改善箇所説明図

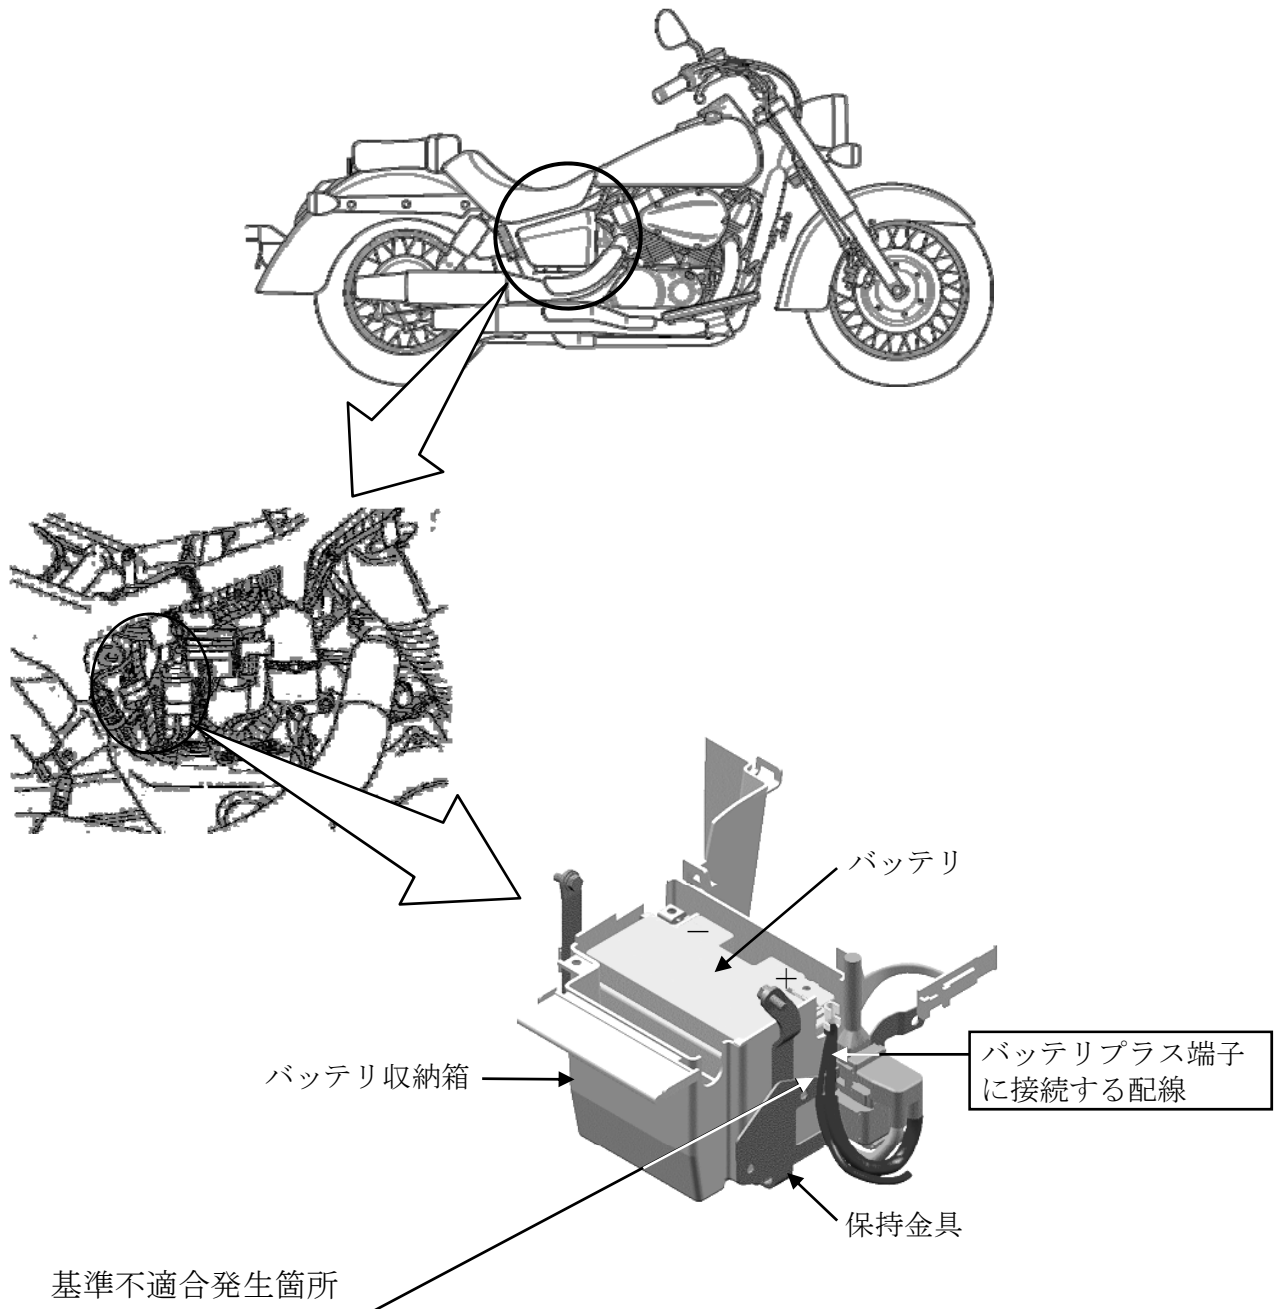
バッテリープラス端子に接続する配線の配線が不適切なため、バッテリー収納箱の保持金具に干渉するものがある。そのため、走行振動等で当該配線の被覆が摩耗して短絡し、最悪の場合、火災に至るおそれがある。

全車両、バッテリープラス端子に接続する配線一式を対策品に交換する。

注： は交換部品を示す。
